改善箇所説明図

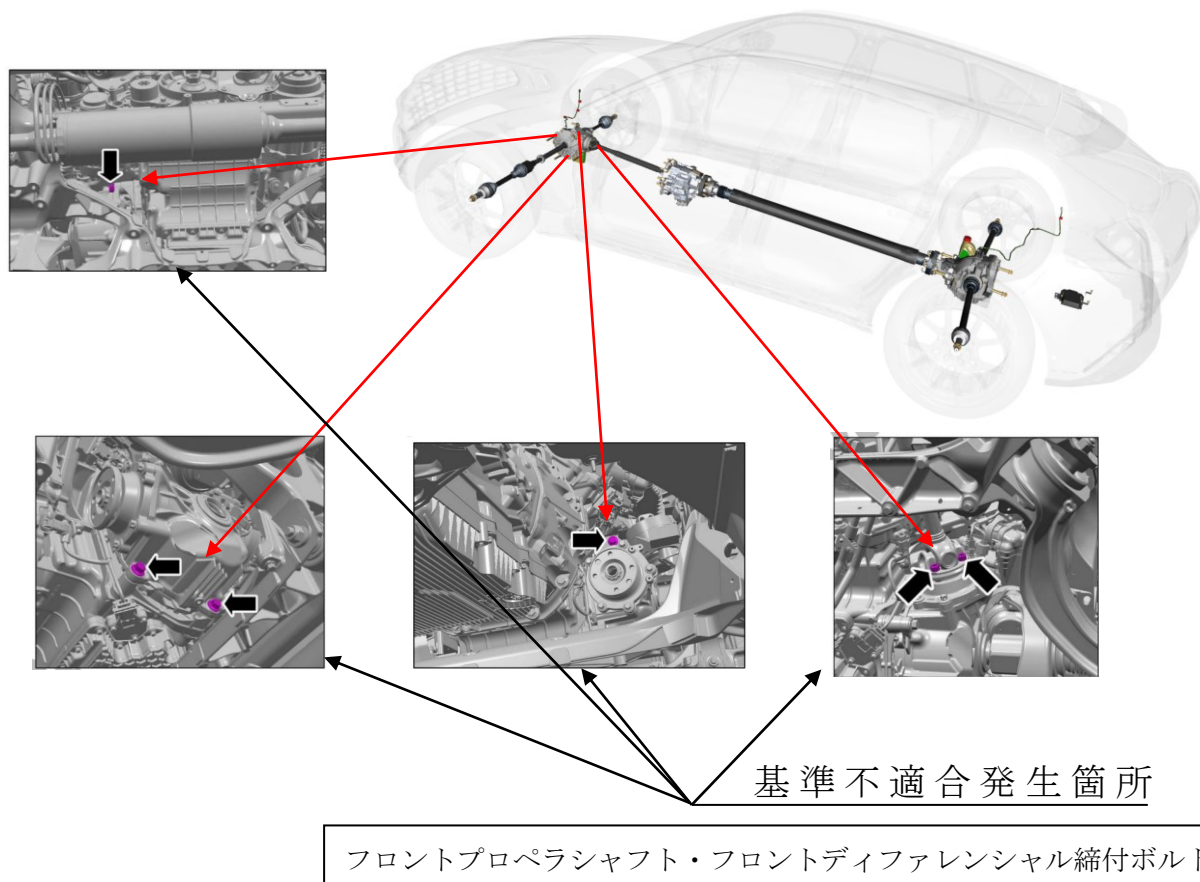
フロントプロペラシャフト及びフロントディファレンシャルにおいて、製造時の作業管理が不適切なため、固定するボルトが規定トルクで締め付けられていないものがある。そのため、当該ボルトが緩み、走行時に騒音や振動が発生して前輪の駆動が喪失する。最悪の場合、外れたプロペラシャフトによりクランクシャフトセンサーが損傷すると、エンジンが停止し再始動できなくなるおそれがある。

全車両、当該締付ボルトを点検し、規定トルクで締付ける。また、当該締付ボルトが損傷している場合は新品に交換をする。

☐ は、改善を施す部位を示す。

識別：車台番号打刻の 5 桁目上部に白色のペイントを塗布する。
